Carlsberg II Lokalplanforslag 4 med kommuneplantillæg

Bilag 7. Notat om henvendelser

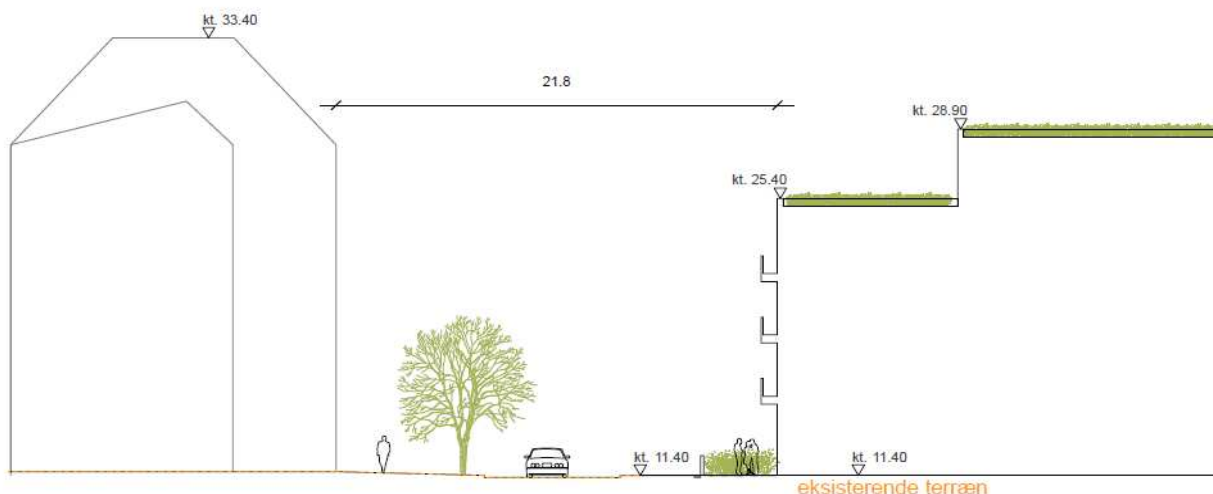
Det foreslås, at bebyggelsens højde mindskes fra 3-5 etager til 3-4 etager mod Rahbeks Allé i karreen mod vest, og at den 4. etage trækkes tilbage, jf. revideret snit nedenfor.

Det foreslås, at bebyggelsens højde ud mod Rahbeks Allé ved Kgs. Bryghus mindskes fra 5 etager til 4 etager, jf. revideret snit nedenfor.

- Lokalplantegning "Nr. 12A Bebyggelsesplan" justeres med byggefelt som vist i bilag 8.
- Lokalplantegning "Nr. 3B Kantzoner" justeres med udtagning af kantzone ved Rahbeks Allé som vist i bilag 8.

Skyggediagram 21. juni kl. 17 Set fra Carlsberg mod Humleby med bebyggelse i tillæg 4 og rammelokalplanens bebyggelse.

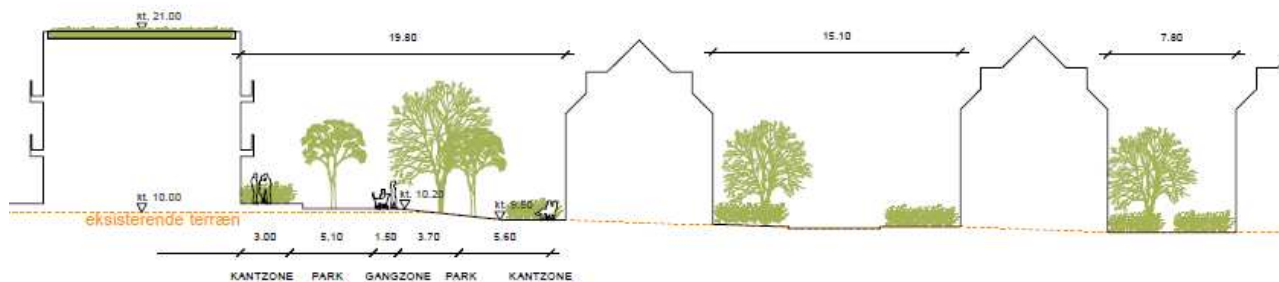
Lokalplanforslaget overholdes ikke ved at bygge i 4 etager, når der står 3-4 etager i forslaget. Hvorfor bygger man ikke de nye huse langs Humleby som egentlige rækkehuse? På den måde kunne man skabe en harmonisk overgang fra det gamle og det nye byggeri. Der bør tages hensyn til Humleby som andre ved bestemmelser om altaner og værn.

Skyggediagrammer viser, at de direkte skyggevirkninger i forhold til boligejendommene i Humleby er begrænset til aften timerne og skyggeforholdene svarer til det øvrige Humleby, når skyggevirkningerne fra højhusene ikke tages i betragtning. Byggeforedningshusene mod Ny Carlsberg Vej berøres dog i særlig grad af skyggevirkninger.

Jf pkt. 5.1. udtages størstedelen af det nordvestlige område herunder de nord for Humleby beliggende byggefelter, hvorfor de rejste spørgsmål således ikke længere er relevante. Der udtages et bruttoetageareal på 6.500 kvm. Et evt. senere udarbejdet byggeretsgivende lokalplantillæg for dette område vil komme i offentlig høring. Mht. til højden i 4 etager i den resterende del af det nordvestlige hjørne forslår forvaltningen, at grænsen mellem 3 og 4 etager flyttes mod nord, så der kun er 4 etager på strækningen mod Halmlagret. Øvrige etageantal fastholdes som i lokalplanforslaget. Med forslaget overholdes rammelokalplanens bestemmelse om, at 50 pct. af bebyggelsen i randzone må være 4 etager.

Skyggediagram 21. juni kl. 17 ved Kgs. Bryghus og Rahbeks Allé med bebyggelse i tillæg 4, rammelokalplanens bebyggelse og forslag til bebyggelse i Frederiksberg Kommune.

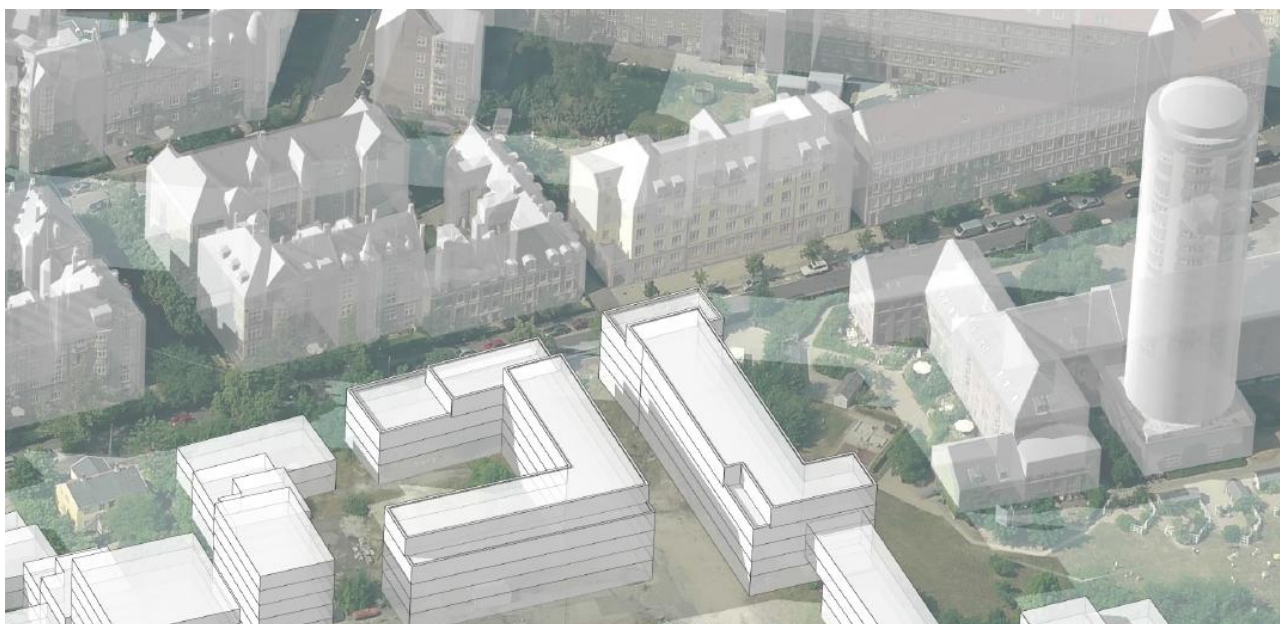
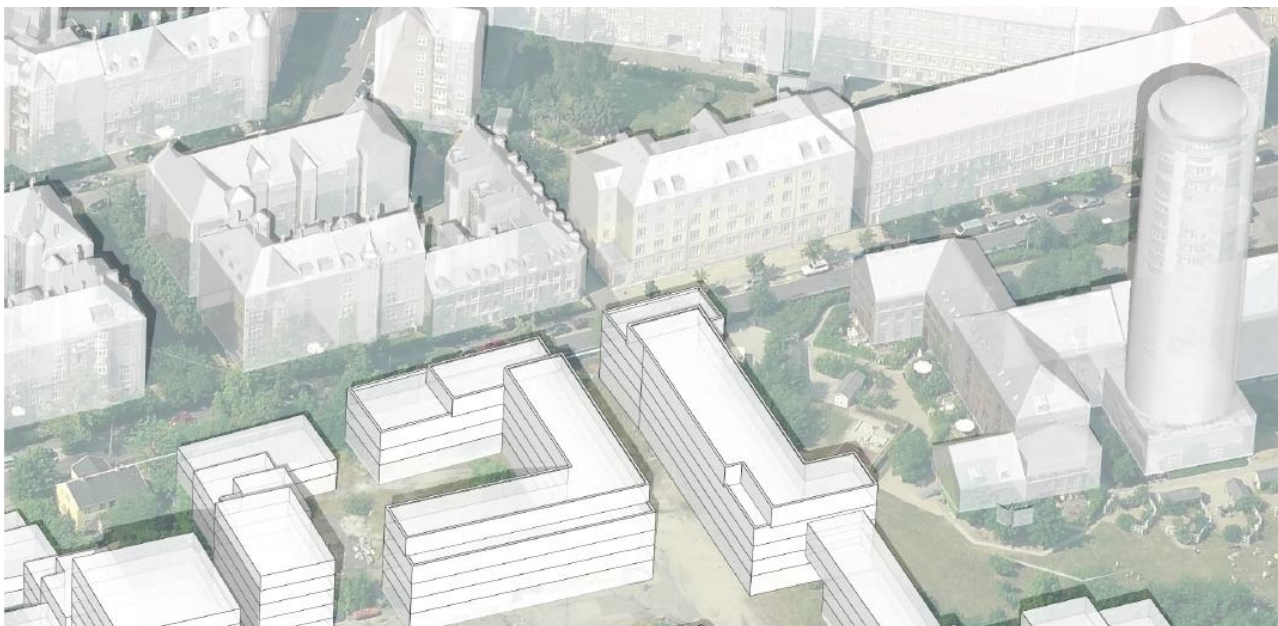
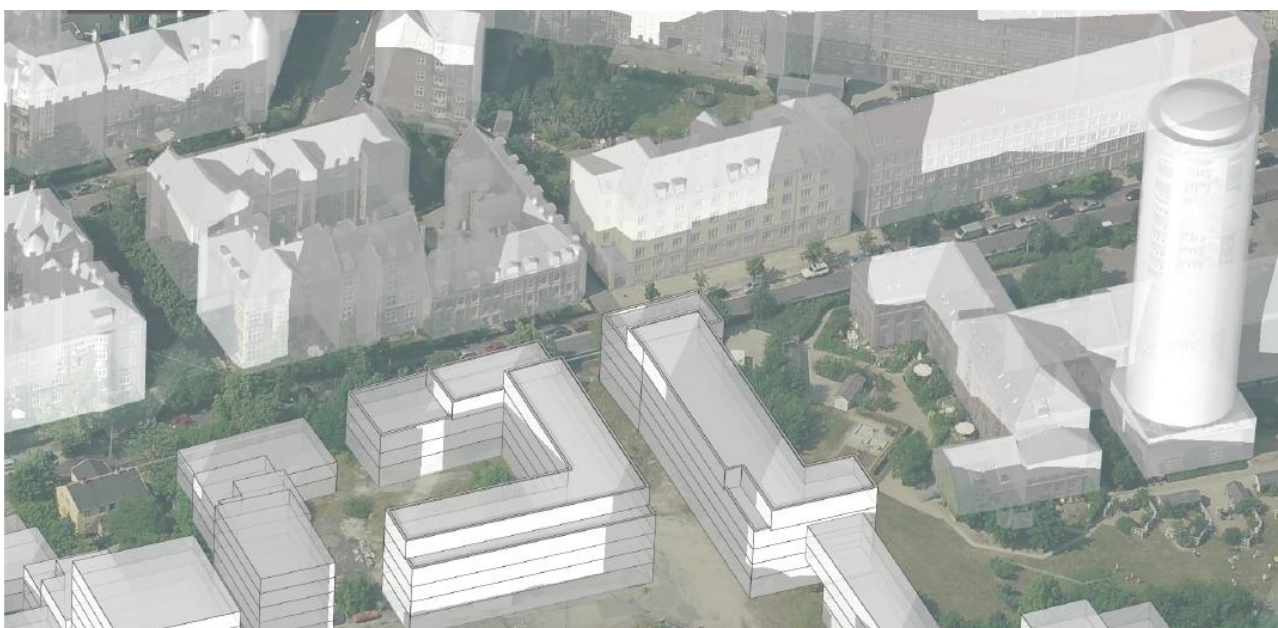
Mange beboere i AB Kgs. Bryghus udtrykker bekymring over byggeriets højde og omfang. Byggeriet i 5 etager vest for Kongens Bryghus er alt for højt og vil fjerne sollys fra legepladsen i andelsforeningens gård/have - og udsyn og dagslys i boligerne. Det bør flyttes længere væk fra skel og som minimum reduceres til 4 etager som i rammelokalplanen. Den ligger for tæt på brygmesterboligen i Kgs. Bryghus.

Rammelokalplanen fastlægger byggeri i 4 etager. Med lokalplanforslaget foreslås en 5 etage. Der er skygge på legepladsen på skyggediagrammer 21. juni kl. 18 samt 21. marts kl. 15.

- Lokalplantegning nr. 12A og 12B ændres som vist i bilag 8, hvor den 5. etage mod Rahbeks Allé ændres til 4 etager.

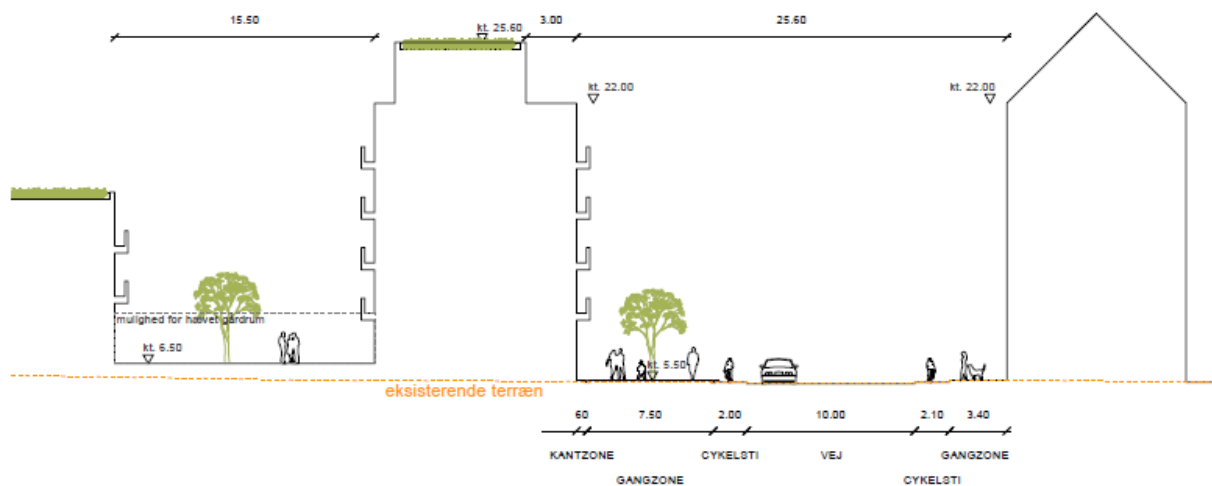
Byggeriet er alt for højt i 6 etagers højde med elementer i op til 7 etager. Det vil tage alt sollys og blokere for udsigten, og fratage beboerne livsværdi. Det bør ikke være mere end 3 etager, som altid har været, og skrå ned mod Vesterfælledvej. Det høje byggeri vil virke som en mur, der vil lukke for området. Byggeriet er højere end de beboelsesejendomme, der ligger overfor. Den 6 etage bør fjernes og parasitten bør have mindre højde og/eller helt fjernes. Parasitten kan blive en undskyldning for at bygge flere kvm. - og vil ikke være et arkitektonisk tilskud. Hele byggeriet skal være trukket tilbage fra fortovet, og den øverste etage skal være trukket mere tilbage, så den ikke kan ses fra gaden, svarende til højden af bygningen. Der bør tages hensyn til beboerne på Vesterfælledvej i samme grad, som der tages hensyn til beboerne i Humleby. Det lys som slipper igennem vil blive blokeret af skyskrabere – en mur i to lag.

Rammelokalplanen tillader byggeri i 5 etager med mulighed for en 6. etage. Lokalplanforslaget fastlægger op til 5 etager med en gesimskote på 22 meter, der således ikke er højere end gesimsen på den modsatte side, der også er 22 meter. Rammelokalplanen giver mulighed for en 6 etage. Med tillægget fastlægges, at den 6. etage skal være 3 meter tilbagetrukket fra Vesterfælledvej.

Forvaltningen har revurderet højderne og skyggevirkningerne, og mener fortsat, at byggeriet ved Vesterfælledvej opfylder rammelokalplanen og tilpasser sig den omgivende Vesterbro skala på samme måde som byggeriet mod Humleby tilpasses skalaen i byggeforeningshusene.
